Mission régionale d'autorité environnementale

**Avis délibéré de la mission régionale
d'autorité environnementale
Hauts-de-France
sur le projet de parc éolien de
la société « Société des éoliennes de Prieuré »
sur la commune de Crouy-Saint-Pierre (80)
étude d'impact de novembre 2021**

n°MRAe 2023-7528

*Localisation du parc éolien Mont Joie (en bleu foncé) et du parc éolien de Prieuré à Crouy-Saint-Pierre (en bleu clair)
source : DREAL Hauts-de-France*

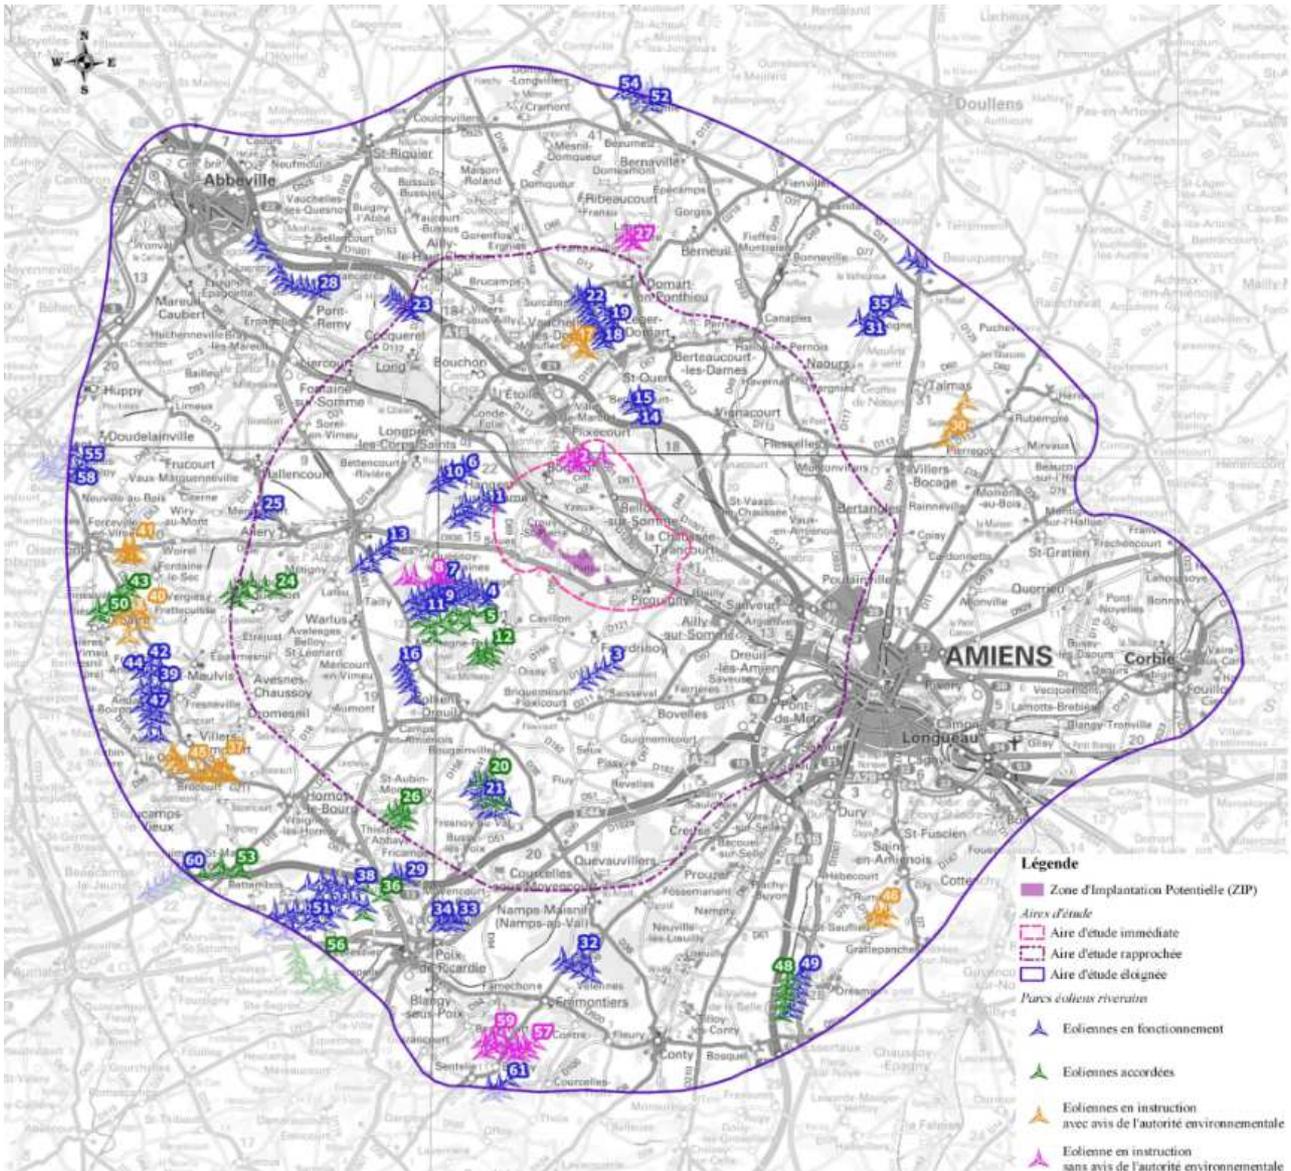
Les pièces du dossier (étude d'impact, étude écologique et volet paysager) ne prennent pas en compte le projet de parc éolien du Mont Joie situé à 400 mètres.

L'autorité environnementale recommande de reprendre toutes les pièces du dossier en intégrant le projet de parc éolien du Mont Joie situé à 400 mètres.

Localisation de la ZIP du Prieuré (page 14 du volet faune/flore/habitat)

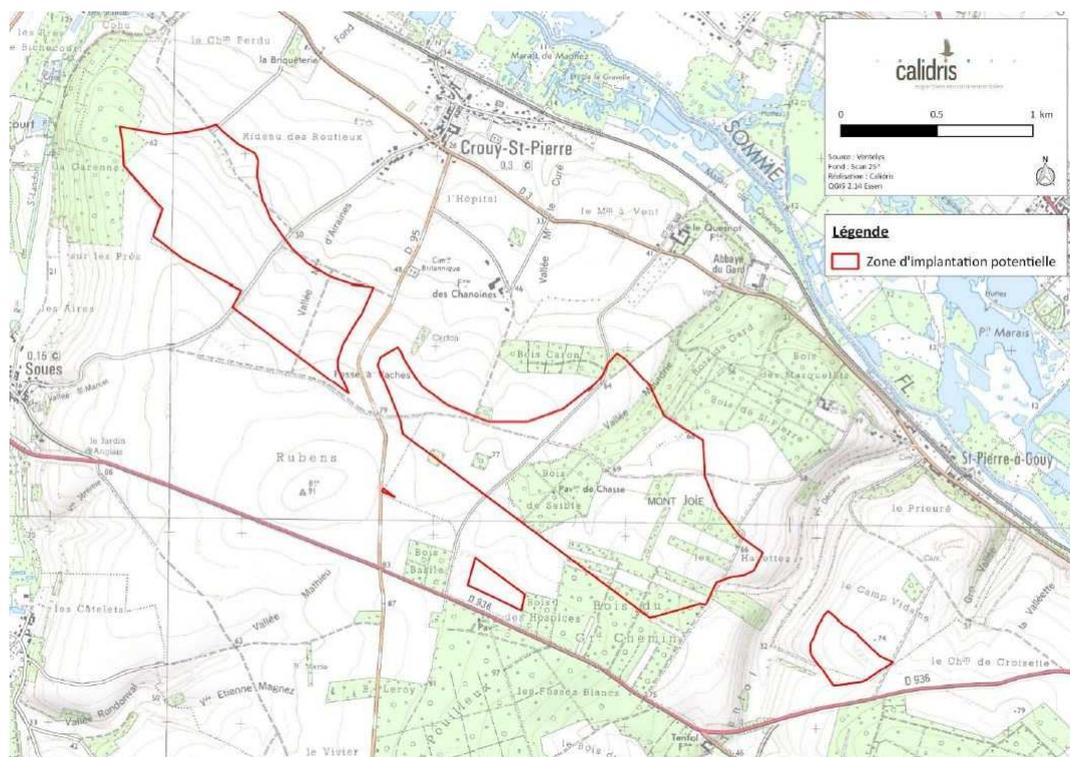
Par ailleurs, la justification de la délimitation de la zone d'implantation potentielle (ZIP) n'est pas expliquée, d'autant qu'elle présente un découpage morcelé. Le volet faune/flore/habitat (page 15)

indique seulement qu'elle est déterminée par des critères techniques (gisement du vent) et réglementaires (éloignement de 500 mètres de toute habitation).

- de compléter l'étude de variantes afin d'éviter et réduire les impacts environnementaux ;
- d'indiquer comment la ZIP a été définie
- de donner la production d'énergie pour chaque variante.
